Bologna, 13 gennaio 2023

**OGGETTO: [ID: 8744] Procedura di Valutazione di Impatto Ambientale ai sensi dell'art.23 del D.Lgs 152/2006 relativa al progetto di costruzione ed esercizio di un impianto per la produzione di energia elettrica da fonte rinnovabile solare fotovoltaica denominato "EG Dolomiti – Filo D'Argenta" da realizzarsi in comune di Argenta (FE) di potenza nominale 38,5 MWp collegato alla RTN.
Proponente: EG Dolomiti S.r.l.**

Osservazioni Regione Emilia-Romagna

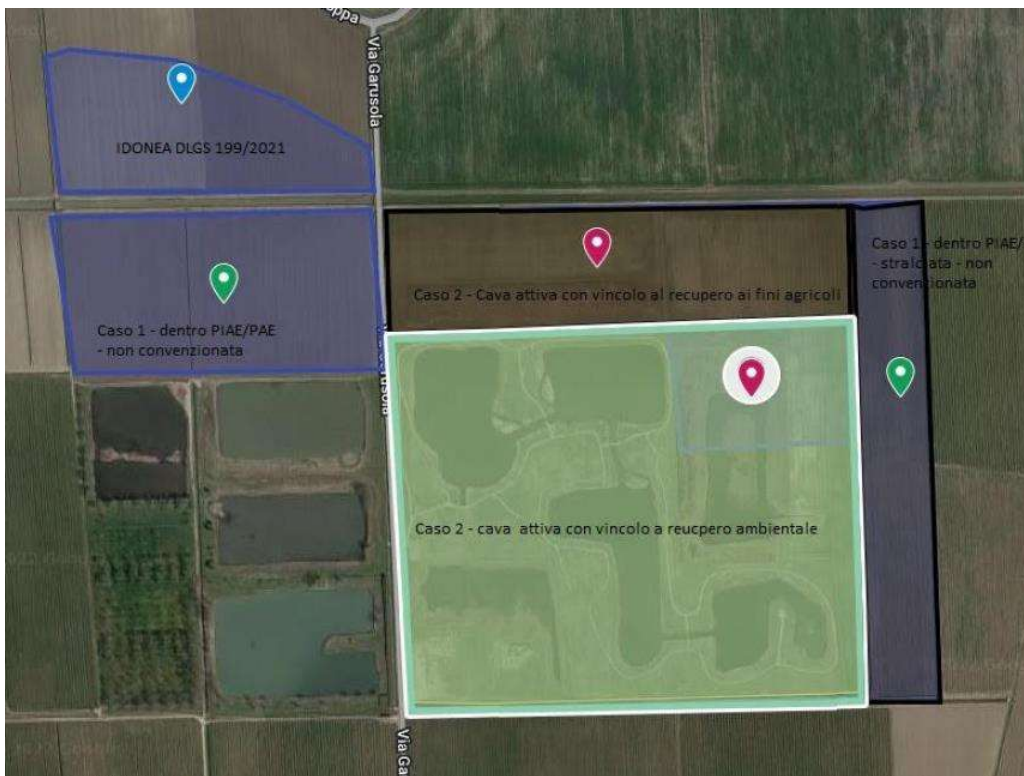
L'Unione dei Comuni Valli e Delizie, relativamente al sito di installazione dell'impianto, con riferimento alla cartografica di seguito riportata, che comunque è riportata anche nelle osservazioni trasmesse dall'Unione al Ministero dell'Ambiente in data 20/12/2022, fornisce le seguenti informazioni di dettaglio rispetto alla coerenza con la pianificazione estrattiva:

- Lotto A – individuato con il segnalino azzurro, è esterno al Piano Infraregionale per le Attività Estrattive della Provincia di Ferrara PIAE (terzo PIAE 2009-2028), con valore di Piano Comunale Attività Estrattive PAE, approvato con delibera della Giunta Provinciale n. 23 del 25-11-2011 prot. gen. 37503. Attualmente l'area è ad uso agricolo ed esclusa da ambiti vincolati e/o tutelati;

- Lotto B – individuato con segnalino verde, è un'area di potenziale cava in quanto inserita nel PIAE/PAE;
- Lotto C/parte superiore – individuato con segnalino rosso superiore, è un'area del PIAE/PAE, interna al polo di cava attivo denominato Garusola della Cooperativa Agricola Braccianti Giulio Bellini Soc. Coop. A.R.L. con AU dell'Unione dei Comuni Valli e Delizie n. 576/2022, avente validità fino al 29/06/2023. Nello specifico, al termine dell'attività estrattiva, l'area in questione è prevista a recupero agronomico (DGR 29 del 30/07/2014 di conclusione del procedimento di screening ai sensi del Dlgs 152/06 e s.m.i. e LR 9/99 e Accordo di Ripristino sottoscritto tra la Cooperativa e il Comune di Argenta con SP 25 del 3/04/2015);

- Lotto C/parte inferiore - individuato con segnalino rosso su fondo bianco, è anch'essa area del PIAE/PAE, interna al polo di cava attivo denominato Garusola della Cooperativa Agricola Braccianti Giulio Bellini Soc. Coop. A.R.L. con AU dell'Unione dei Comuni Valli e Delizie n. 576/2022, avente validità fino al 29/06/2023. Al termine dell'attività estrattiva, l'area in questione è prevista a recupero ambientale, con realizzazione di area umida (DGR 29 del 30/07/2014 di conclusione del procedimento di screening ai sensi del Dlgs 152/06 e s.m.i. e LR 9/99 e Accordo di Ripristino sottoscritto tra la Cooperativa e il Comune di Argenta con SP 25 del 3/04/2015);

- Lotto C/area ad est - individuato con segnalino verde, incluso nel PIAE/PAE, era un'area di cava di cui al polo Garusola precedente richiamato, ma è stata svincolata con Determinazione n. 496 del 13/12/2017 per completamento delle attività estrattive previste in questa parte della cava e destinata a recupero a fini agronomici.

Trattandosi quindi di cava attiva, per parte dell'area interessata, risulta incongrua la dichiarazione di cui al file "REL 27 – produzioni agricole di pregio", in quanto il Fg. 154 Part. 8 e il Fg. 154 Part. 32 sono al momento area di cava attiva, così come parte del Fg. 154 Part. 21, parte del Fg.154 Part.20 e parte del Fg. 154

Part.7, tutto il Fg. 154 Part.32, mentre le ulteriori particelle interessate dall'intervento (con l'esclusione del Fg. 153 Part. 5 e 6) sono comunque ricadenti nell'ambito del PIAE/PAE sopra indicato.
